Mission régionale d'autorité environnementale
OCCITANIE

Avis sur le projet de centrale photovoltaïque de la société Environnement Massif Central à Mende (Lozère)

N°Saisine : 006294/A P

Avis émis le 27 novembre 2025

Figure 3 : synthèse des enjeux écologiques de la zone d'étude

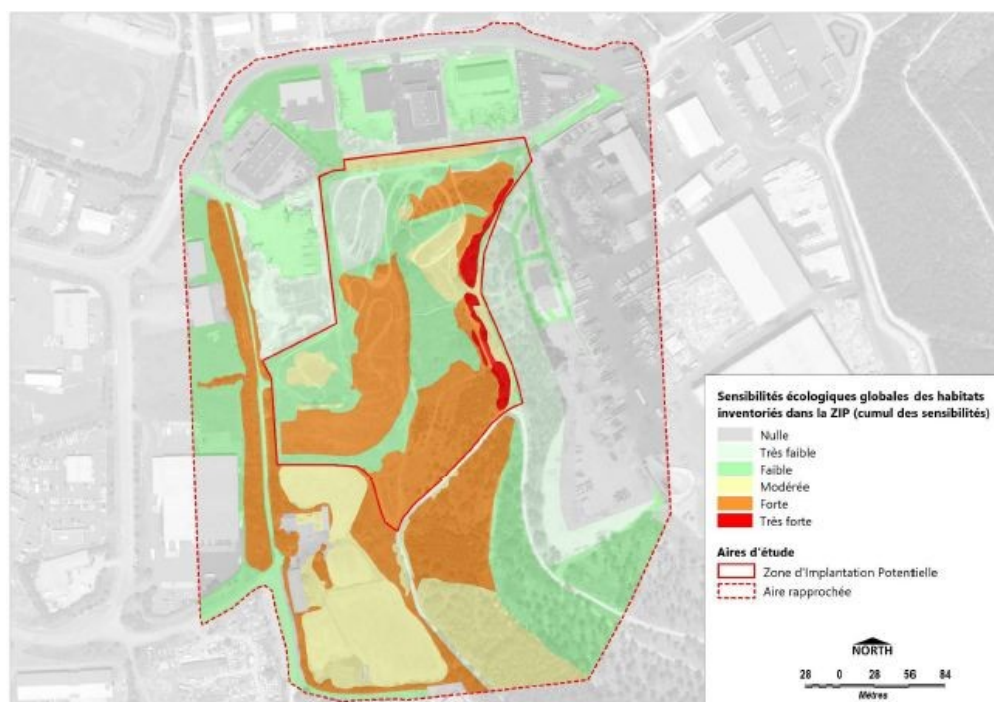
Les inventaires naturalistes fournis portent sur deux campagnes, 2022 et 2024. Des sensibilités fortes sont identifiées sur deux habitats naturels impactés par le projet (cf. figure 3) :

Au vu des photographies datées d'avril 2024 (ci-dessous) et comme indiqué page 277 de l'étude, le couvert végétal, les habitats naturels et la topographie ne correspondent plus aux cartes d'enjeux (cf. figure 3 ci-dessus). En particulier les pelouses semi-sèches, les fourrés arbustifs, le pré-bois mixte, et le « *bois des ruisseaux* » (habitat d'intérêt communautaire prioritaire) le long du Valat de Rivemale, laissent place à des surfaces nues récemment remaniées.

La MRAe estime que l'analyse des impacts bruts sur les milieux naturels et la végétation doivent se fonder sur l'état initial avant les travaux de remaniement du sol et des défrichements et, sur cette base, être ré-évalués pour intégrer l'ensemble des effets des interventions, y compris celles déjà effectuées : terrains remaniés, habitats naturels détruits, zones défrichées (pré-bois mixte), clôture implantée. Les incidences de la faible hauteur sous panneaux et du faible écart entre les alignements de panneaux (2 m à 2,50 m) sur la conservation des pelouses calcicoles et l'évolution de la biodiversité floristique et faunistique sont sous-estimées.

- les impacts bruts du projet soient réévalués en intégrant les conséquences des travaux déjà réalisés,
- les mesures proposées soient opérationnelles, et qu'elles complètent celles que le maître d'ouvrage s'est engagé à mettre en œuvre dans son dossier EMC 2022 ;
- la reconstitution de linéaires de haies soit plus ambitieuse, dans un objectif à la fois paysager et écologique, avec l'engagement d'une mise en œuvre rapide ;
- les bénéfices attendus des mesures de compensation proposées soient ré-évalués (défrichement à intégrer) ;
- l'absence de demande de dérogation à la stricte protection des espèces soit justifiée, notamment en regard des impacts résiduels significatifs et de la nécessité de compensation d'habitats d'espèces qui sont identifiés dans l'étude.
